Modulo per la presentazione delle osservazioni per i piani/programmi/progetti sottoposti a procedimenti di valutazione ambientale di competenza statale

ID: Codice procedura (ID_VIP/ID_MATTM):10844

Impianto per la produzione di energia elettrica da fonte eolica, costituito da 6 aerogeneratori della potenza complessiva di 37,2 MW, un sistema di accumulo da 25 MW e relative opere connesse in località "Rempillo" nel comune di Pitigliano (GR).

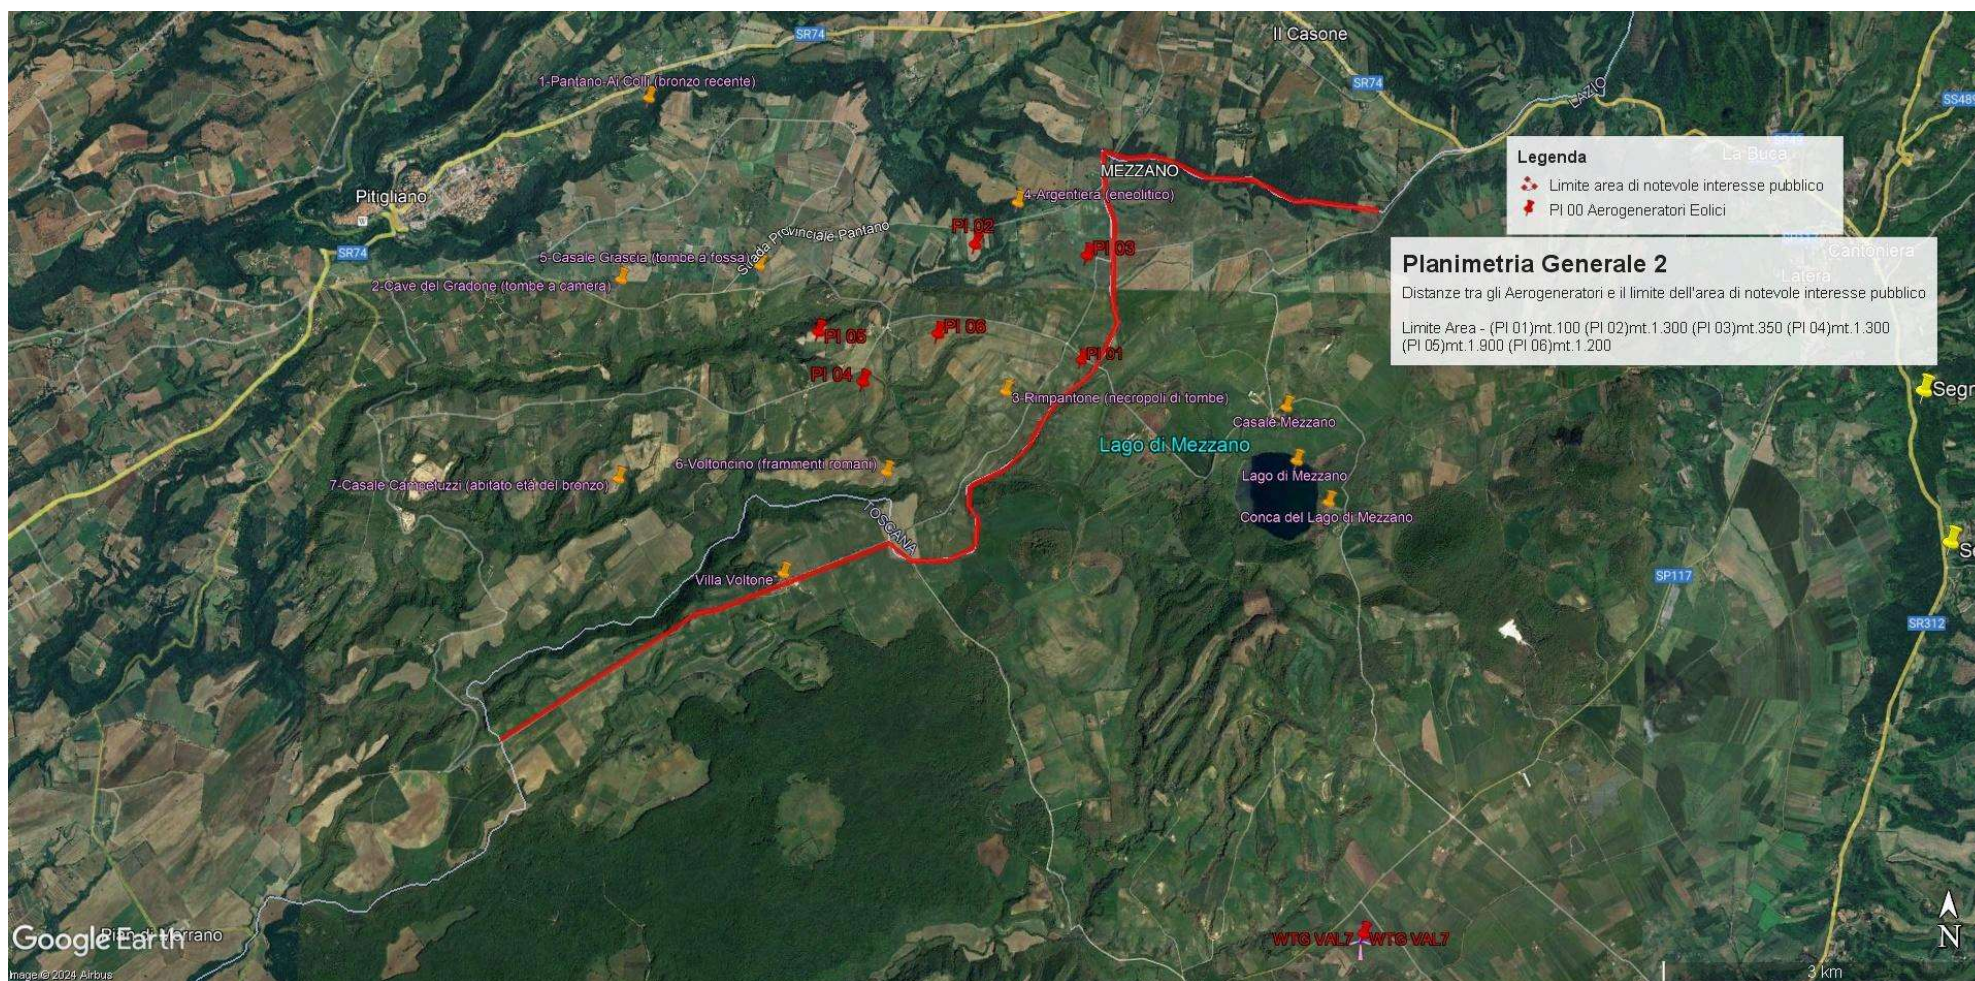
Tornando alla questione di legittimità, alla luce del combinato disposto dal "vincolo sul patrimonio paesaggistico (artt. 136 e ss. e 142 del decreto legislativo n. 42/2004 e ss.mm.ii.) e sui beni culturali" (artt. 10 e ss. del decreto legislativo n. 42/2004 e ss.mm.ii.) e dal comma 8 lettera c-quarter del D.Lgs 191/2021 e ss.mm.ii si evince che, ad oggi, le aree in cui sono previsti gli insediamenti dei sei aereogeneratori dell'impianto eolico denominato "Rempillo" non sono idonee perché ricadono tutte all'interno della fascia di rispetto dei **beni paesaggistici di notevole interesse pubblico denominati "Conca del Lago di Mezzano e territorio circostante" (D.M. 22.05.1976)** comprendente anche il **vincolo "Selva del Lamone" (D.M. 22.05.1984)** tutelati dall'**art. 136 del Codice del Beni Culturali e del Paesaggio** e in particolare un aerogeneratore (P01) è a 100 metri dal primo vincolo citato e gli altri cinque compresi in una distanza massima tra 1 km e 2 km (vedi immagine n. 1 dell'ALLEGATO). Nella fascia di rispetto dei 3 km anche la porzione di vincolo rappresentato dalla Selva del Lamone che gode di altre importanti tutele in quanto Riserva Naturale regionale (L. 394/91 e L.R. 29/97), Zona di Protezione speciale (ZPS) insieme ai Monti di Castro collegati tra loro da una Zona di Conservazione Speciale (ZSC), il sistema fluviale Fiume Fiora-Olpeta. La Selva del Lamone oltre il vincolo paesaggistico di notevole interesse pubblico che la rende area non idonea all'installazione degli impianti FER anche nelle sue fasce di rispetto dei 3 km, gode di un'altra tutela che ne rivela l'importanza di area di importanza internazionale per l'avifauna IBA (012) che viene collegata all'altra IBA (099) Lago di

In sintesi, visti l’art. 20 comma 8 lettera c) quater del D.Lgs n 199/2021 e le Linee guida nazionali appena citate, considerato l’enorme impatto dell’impianto eolico industriale denominato “Rempillo” sulla zona paesaggistica di notevole interesse pubblico ben individuata nelle immagini n.1 e n. 2 e sui Beni Culturali evidenziati nell’ immagine n. 3 dell’Allegato alle presenti Osservazioni, per la collocazione delle pale P04 e P05 direttamente all’interno del perimetro di un’area archeologica e per gli impatti anche sull’area intermedia e vasta dei pregiati territori laziali della Tuscia settentrionale e in particolare di quelli del pitiglianese ricco di emergenze agricole, naturalistiche, storiche e archeologiche del periodo etrusco ma non solo, si chiede che venga negata l’autorizzazione all’ insediamento dell’impianto eolico denominato “Rempillo”.

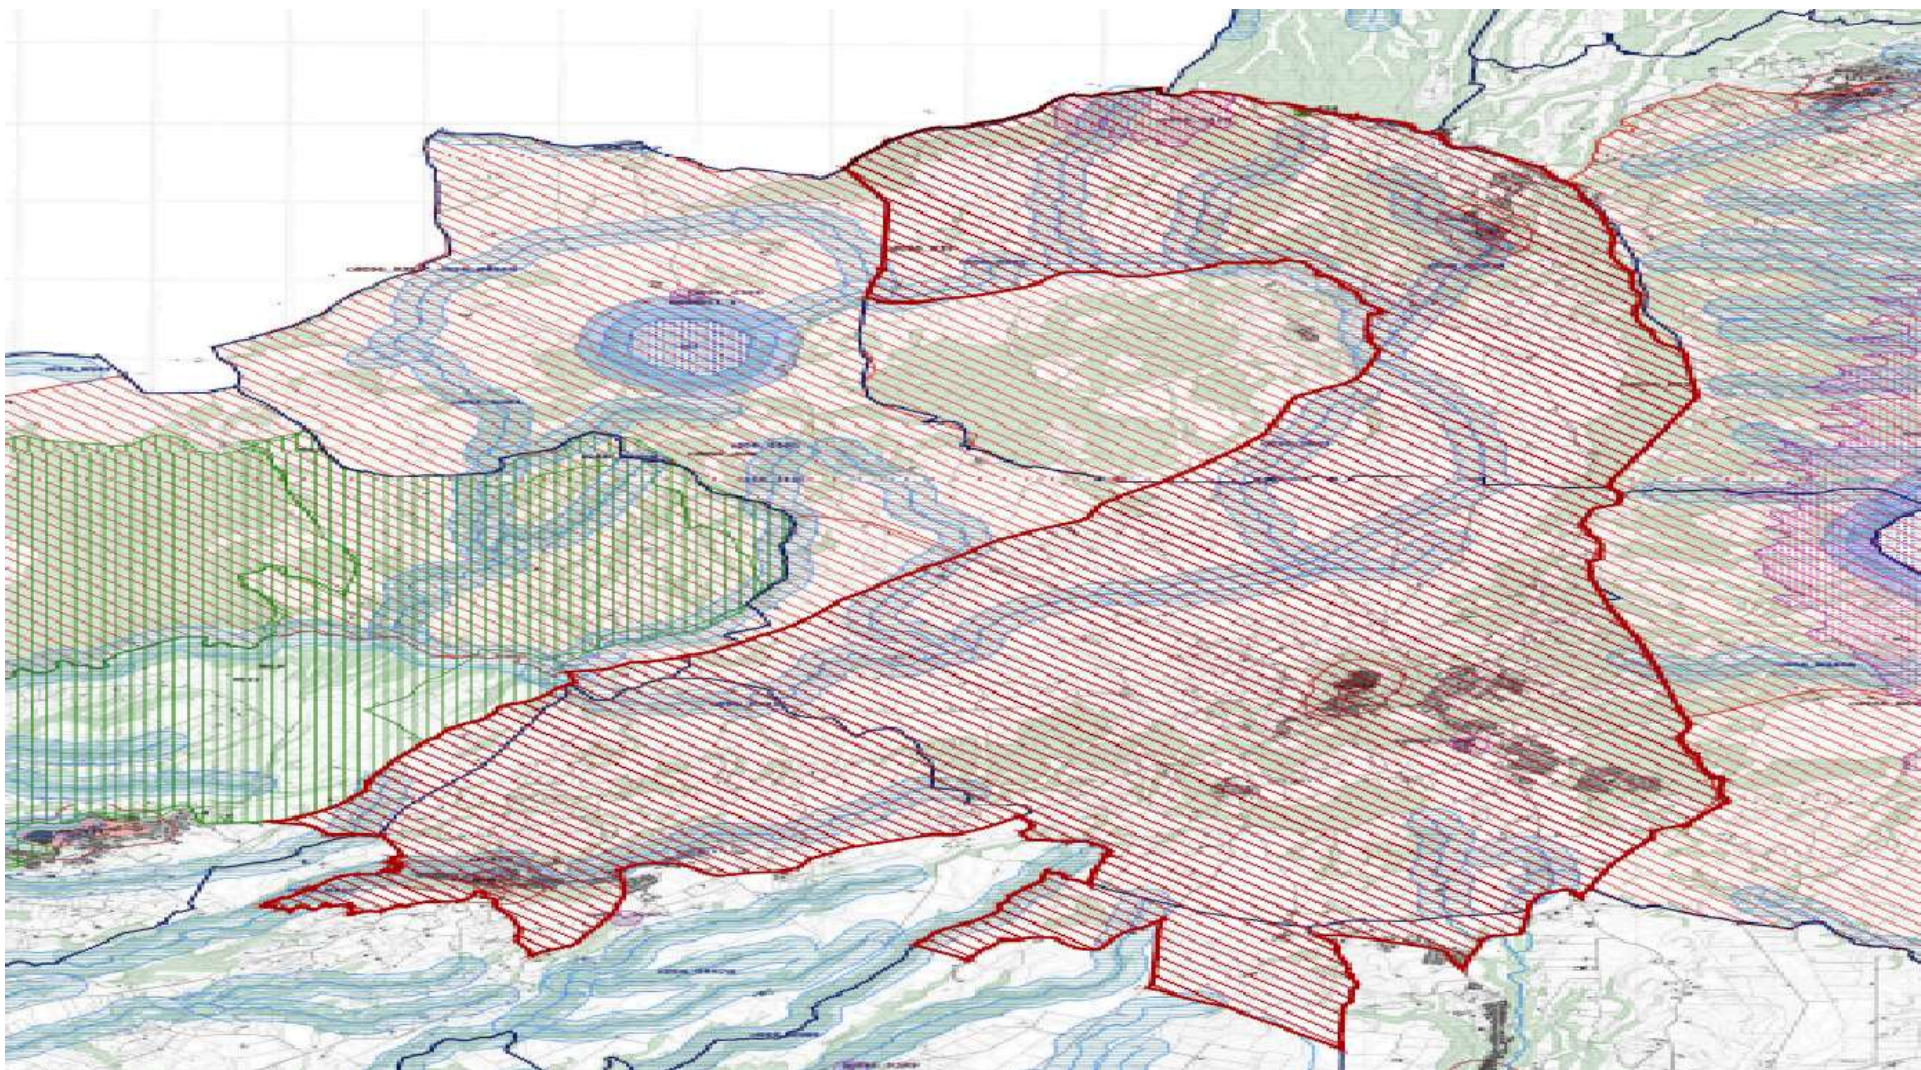
Bolsena attraverso la ZPS Caldera di Latera e la ZSC Lago di Mezzano che insieme sono compresi nel vincolo paesaggistico “ Conca Lago di Mezzano...” e verranno uniti dal nuovo vincolo paesaggistico “*Ambito paesaggistico, geologico e geomorfologico dell’orlo della caldera di Latera e delle sue pendici interessate dai centri eruttivi periferici*” (si veda a riguardo la proposta pubblicata sul sito del MIC in data 09/08/2023 e l’immagine n. 2 dell’ ALLEGATO) all’area di notevole interesse pubblico “ Conca del lago di Bolsena” (D.M. 24.10.1960). Praticamente una vasta zona che per interesse paesaggistico e naturalistico oltre che storico, archeologico e identitario rappresenta un unicum nel panorama nazionale.

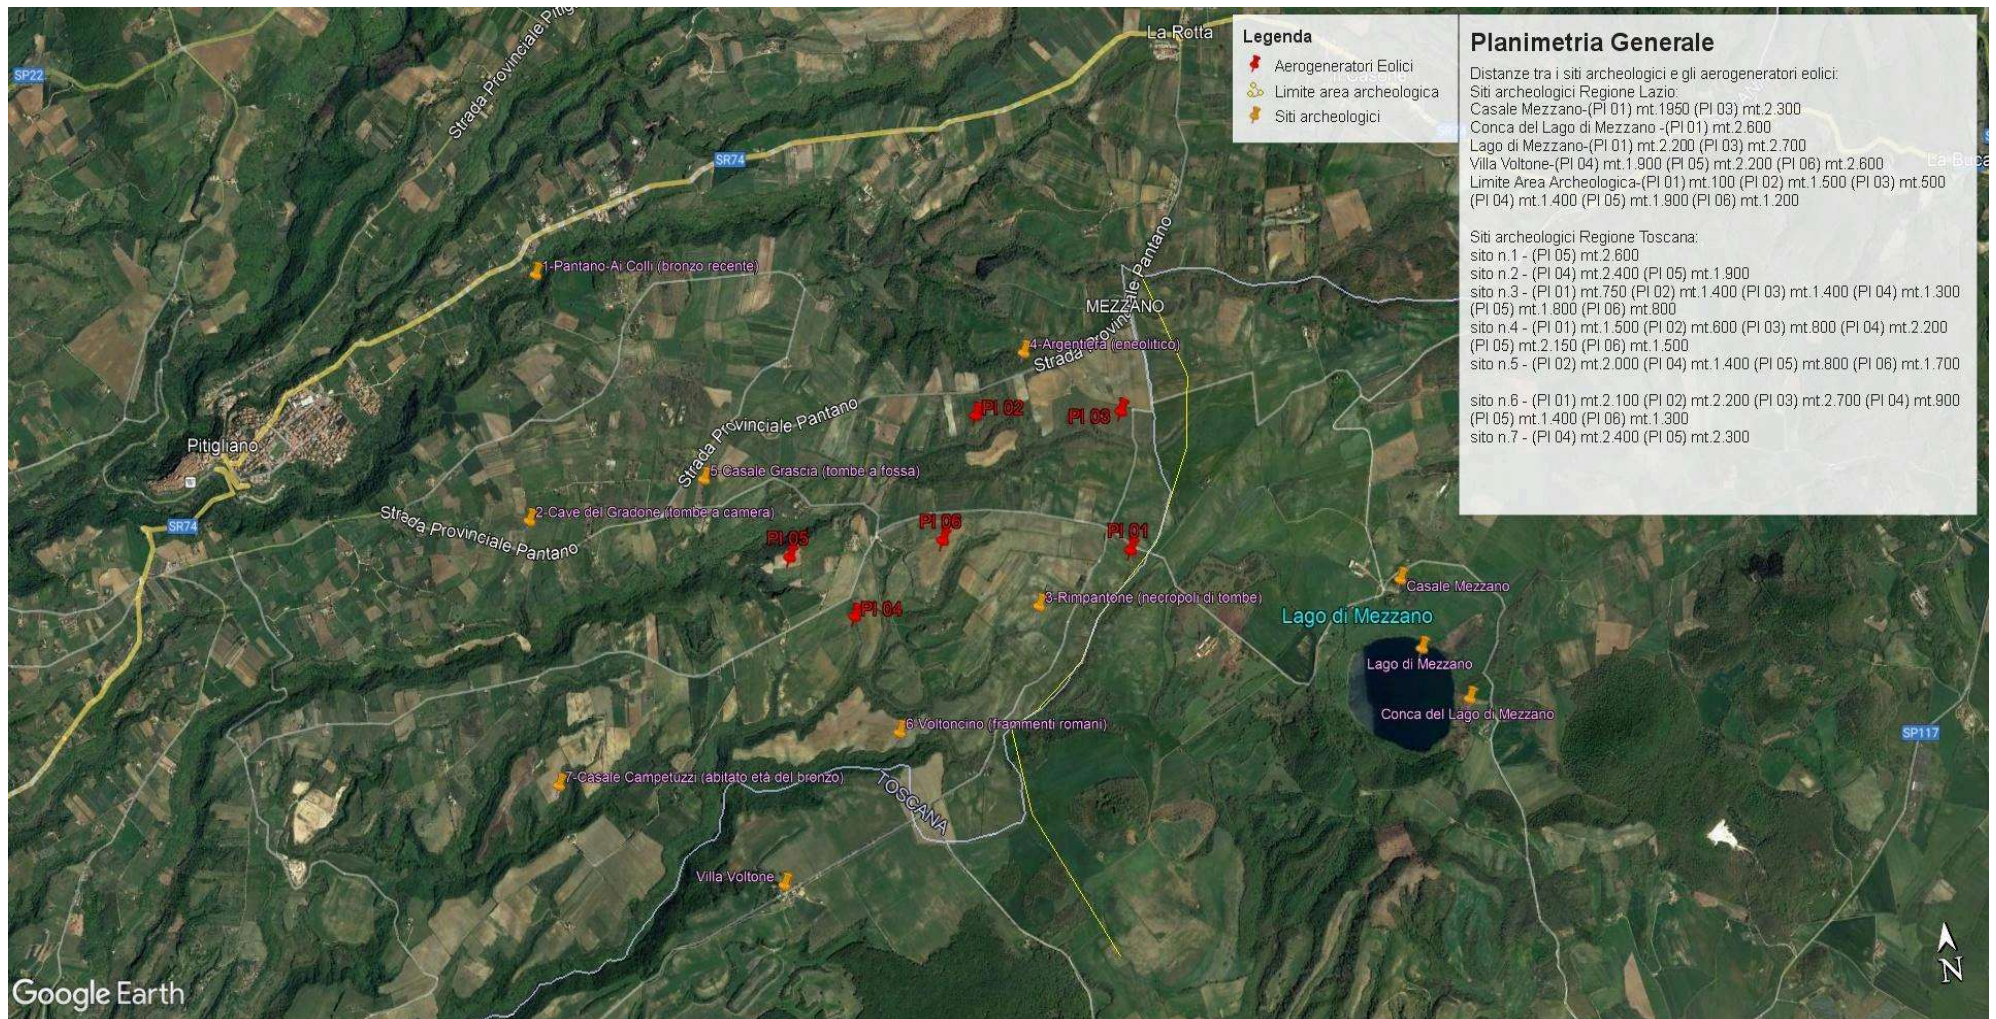
Inoltre, la zona in cui insisterebbe l’impianto eolico industriale Rempillo è compresa nelle fasce di rispetto di 3 km di diversi beni archeologici tutelati dalla parte II del Codice dei Beni Culturali (vedi Allegato, immagine n. 3). Inoltre le pale P04 e P05 ricadono all’interno di un’area archeologica che la Proponente vorrebbe cancellare per il semplice fatto che non è riportata nel documento regionale ma nel documento provinciale come meglio dettagliato nell’Osservazione n. 5. Alla luce di quanto documentato appare chiaro quindi che la collocazione dell’impianto non ha tenuto conto alcuno dei vincoli dell’area nella quale è stato progettato e l’inserimento dell’impianto eolico nel paesaggio e sul territorio non è corretto (Allegato IV delle Linee guida nazionali di cui al D.M dello Sviluppo economico del 10.09.2010).

- h) Le zone di interesse archeologico evidenziate nell'immagine n. 3 a cui si aggiungono anche l'importante abitato protostorico di Sorgenti della Nova e Ruderii del Castello altomedioevale che si trovano a circa 4 km dalle aree in cui è stato progettato l'impianto eolico industriale. Poco più lontano i resti del castello medioevale "Morroneccio". Nell'area vasta le preziose necropoli eneolitiche (Poggi Alti) ed etrusche di Pitigliano, Sovana e Sorano.

Immagine n. 4 Situazione di saturazione da impianti FER nella provincia di Viterbo. Non sono riportati gli impianti fotovoltaici e agrivoltaici che hanno inciso per buona parte nel cumulo di impianti FER per superare già nel 2023 gli obiettivi del PNIEC assegnati alla Regione Lazio per il 20230.

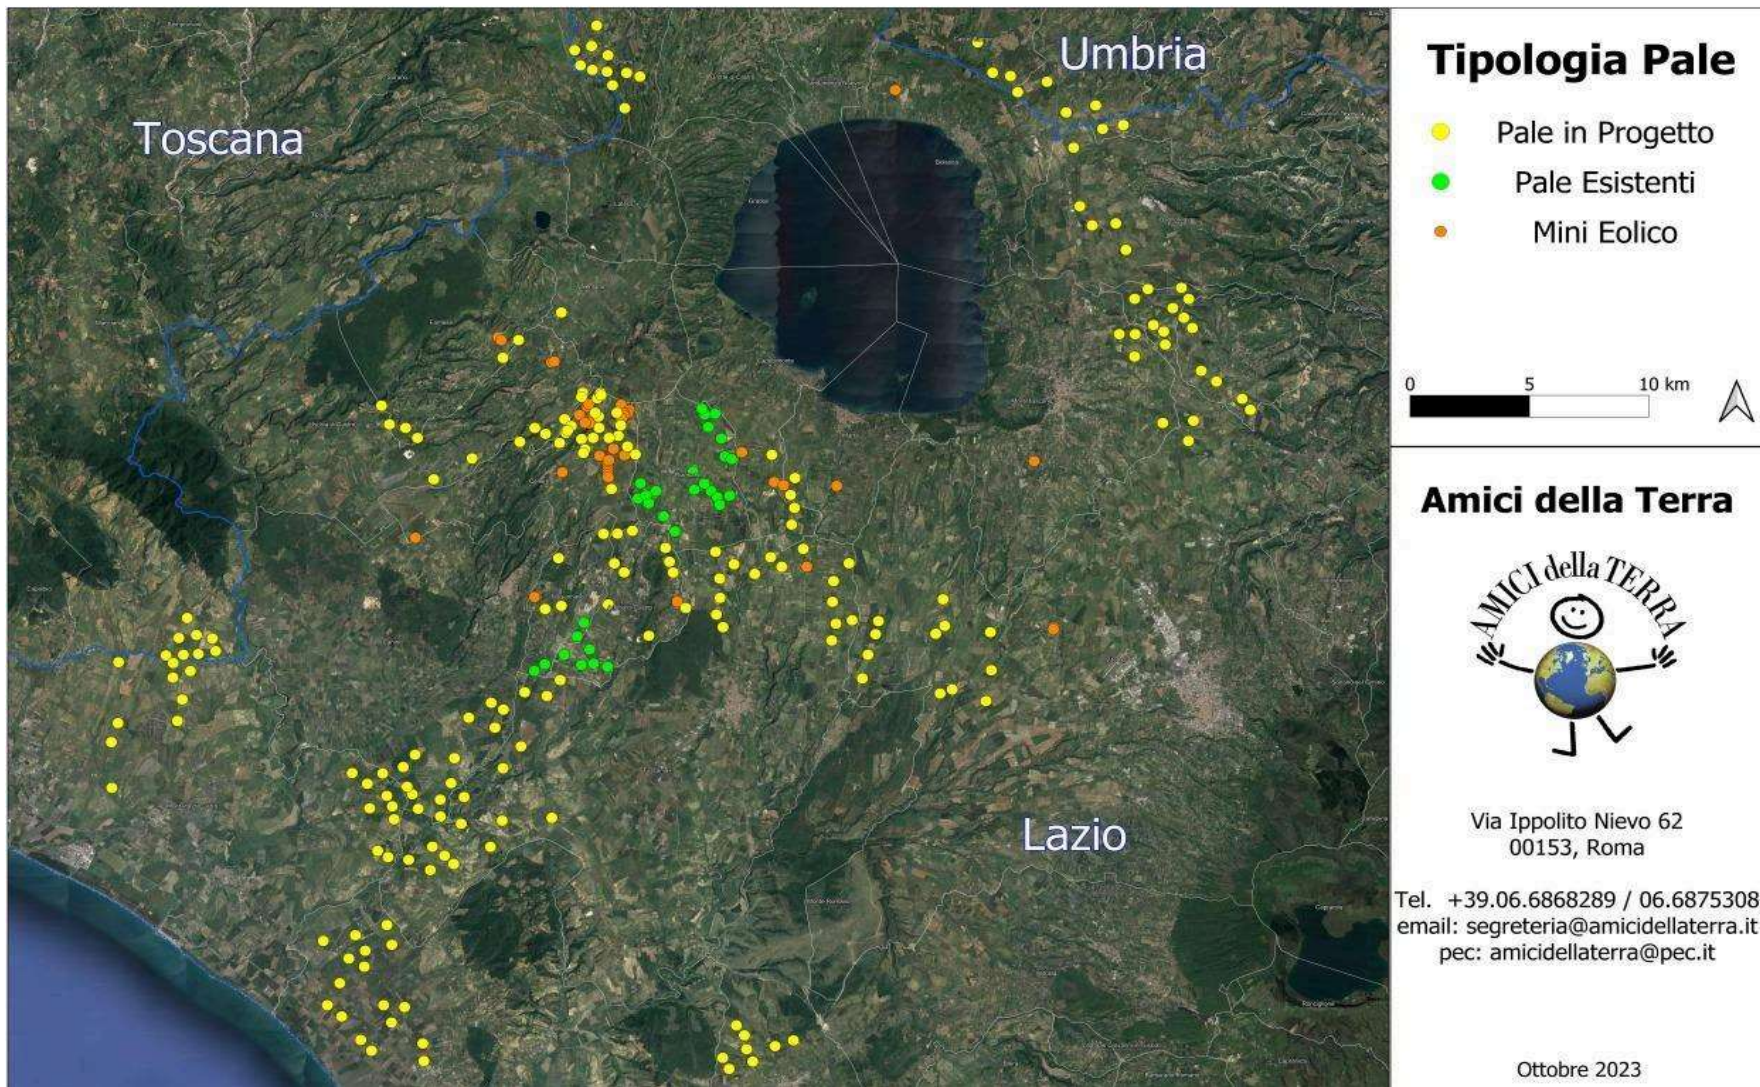
Quindi anche la Regione come Ente deputato dalla normativa nazionale a legiferare sulle aree idonee e non idonee si è espressa riguardo al fatto che abbia assolto ai doveri e alle quote stabilite dal PNIEC e in ambito regionale la provincia di Viterbo è stata quella con il più alto tasso di impianti FER tra tutte e quindi ormai satura ed il cumulo degli impianti FER installati, autorizzati e in progetto rappresenta una **elevata criticità per la sostenibilità ambientale di ulteriori eventuali iniziative**. L'impianto eolico " Rempillo" pur essendo "esterno al confine provinciale e regionale ma nelle sue immediate vicinanze (a soli 100 metri i primi due aerogeneratori) oltre ad impattare sul territorio e sulle economie di tre Comuni del Lazio (Farnese, Valentano e Latera) si trova nelle fasce di rispetto dei Beni di notevole interesse pubblico come si è evidenziate nelle Osservazioni nn. 1 e 2 e crea anche degli impatti negativi anche sui beni naturalistici come verrà dettagliato nell'Osservazione n. 4. Inoltre andrebbe a sommarsi al già enorme cumulo di impianti eolici e fotovoltaici e geotermici che già creano una elevata criticità ambientale nella provincia di Viterbo e interferiscono anche con il territorio toscano come si può vedere dalle immagini nn. 4 e 5 dell'Allegato n. 1.
